1. Requerimos su resolución técnica sobre el estudio de los conos de sombra del proyecto inmobiliario de Fundamenta en Ñuñoa.
2. en solicitud de CGR a través de oficio OF73284/2026 de fecha 16 de abril de 2026.

MAT: Solicitud de CGR a través de oficio OF73284/2026 de fecha 16 de abril de 2026, complementa nuevos antecedentes en relación de solicitud de CGR a través de oficio OF73284/2026 de fecha 16 de abril de 2026 y reunión sostenida el 6 de agosto de 2026.

Ñuñoa, 12 de agosto de 2026

Con el fin de hacer un resumen lo más conciso posible sobre las irregularidades presentes en el Proyecto Plaza Egaña Sustentable se puede presentar a modo de resumen, las ilegalidades detectadas en el permiso N° 296 del 12 de octubre de 2018 que están relacionadas principalmente con la aceptación, por parte del DOM de Ñuñoa, de un estudio de sombras mal elaborado y errores como la aceptación de acumulación de beneficios hacia un mismo proyecto tratándose de un Conjunto Armónico, lo cual está tratado específicamente en dictámenes emanados de la Contraloría, como es el caso del dictamen vinculante N° 26252 del 05/06/2006, y la prohibición de realizar construcciones aisladas sobre fachada continua s

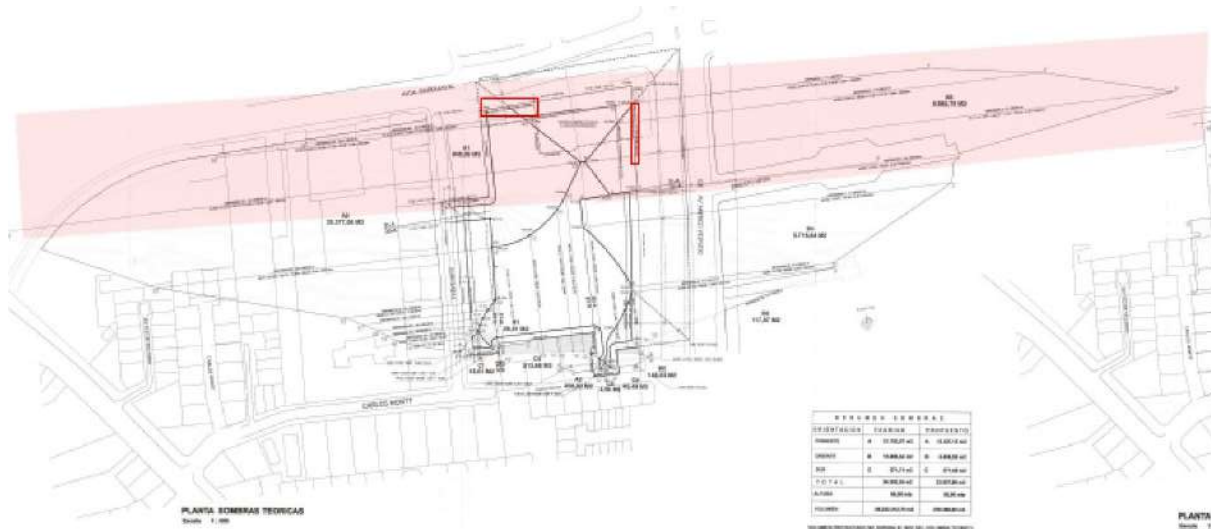
Lo cual se reconoce en la solicitud de anteproyecto 653 del 14 de noviembre de 2017 y en la solicitud de permiso de edificación pues indica alturas variables y se

altera en la aprobación del anteproyecto como en la aprobación del permiso que emitió la DOM de Ñuñoa, según se puede apreciar en la siguiente secuencia:

Esta situación irregular que la Ordenanza del Plan Regulador de Ñuñoa (PRCÑ) del año 2007 contenía, más otra serie de irregularidades en otras zonas llevaron a los vecinos a solicitar a la Municipalidad que corrigiera la normativa urbana, realizando el municipio 5 modificaciones al PRCÑ, así llegó su turno a la orilla de Irrarrázaval, cuando el 30-08-2018 se publica en el Diario Oficial el decreto 1170 del 28 de agosto de 2018 que postergaba en forma selectiva el otorgamiento de permisos de edificación, indicando en la zona del proyecto que no podían entregarse permisos sobre los 15 pisos, que fue la norma que finalmente quedó en la zona en cuestión, donde esta aprobación irregular que va en contra de la DDU 313, generó un permiso de 32 pisos.

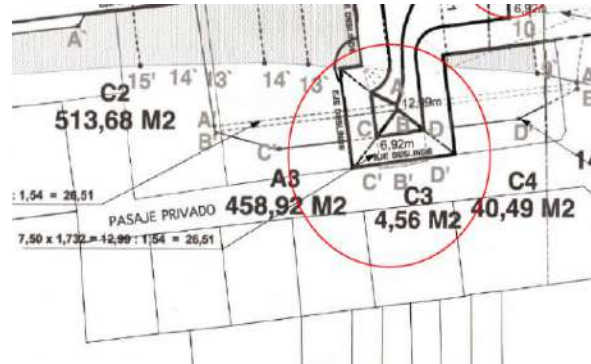
Como se puede apreciar la sombra del volumen teórico se aumenta hacia el sur al proyectar desde la línea de edificación, debiendo proyectarse considerando los antejardines de 8 metros de la Z-2A, sin considerar los retranqueos, por el artículo 11 vigente a la fecha de dicho plan regulador, lo que redundaría en que los deslindes sur tengan un acercamiento más allá de lo razonable hacia las propiedades vecinas afectando gravemente la proyección de la luz, energía solar y ventilación hacia estas.

Como resulta evidente apreciar, se distorsiona artificialmente la sombra que proyectaría el Volumen Teórico, no permitiendo la comparación con la sombra del volumen proyectado al no respetar el antejardín establecido en el artículo 11 de 8 metros para esta zona.

El estudio de Sombras no respeta lo establecido por la OGUC, no ajustándose además al concepto de Volumen Teórico del Art. 1.1.2 de la OGUC.

Situación similar ocurre por Juan Sabaj en la zona Z-3A, donde nuevamente la proyección de sombras que se realiza en el Volumen teórico se hace desde la línea oficial y no del antejardín de 8 metros. Así se está agregando retranqueo en el Volumen Teórico, cuando este concepto se retiró de la definición de Volumen Teórico el año 2002.

De esta manera la OGUC es clara en definir que solo se deben considerar en el volumen teórico los distanciamientos, las rasantes, los antejardines y alturas máximas, esto ha sido observado repetidas veces cuando con el fin de aumentar la sombra del volumen teórico se tratan de agregar al volumen teórico entre otros balcones, cornisas y en este caso retranqueos:

Esta situación se puede apreciar también en la siguiente figura por el frente de Juan Sabaj:

El proyecto se acoge a la condición de Dimensión, Letra A de Art. 2.6.15. OGUC, conjunto Armónico.

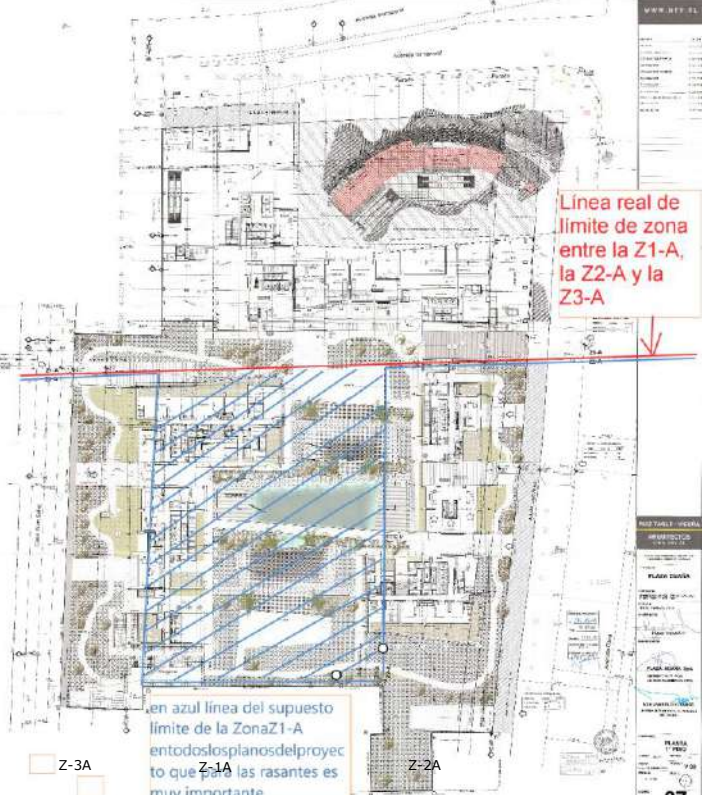
B.- Adicionalmente el permiso de edificación indica que se acoge a conjunto armónico según Letra A de Art. 2.6.15 de la OGUC en condición de dimensión, cuando si este fuese el caso debería acogerse al Art. 2.6.4 letra a) que es donde en la OGUC se establece la Condición de Dimensión.
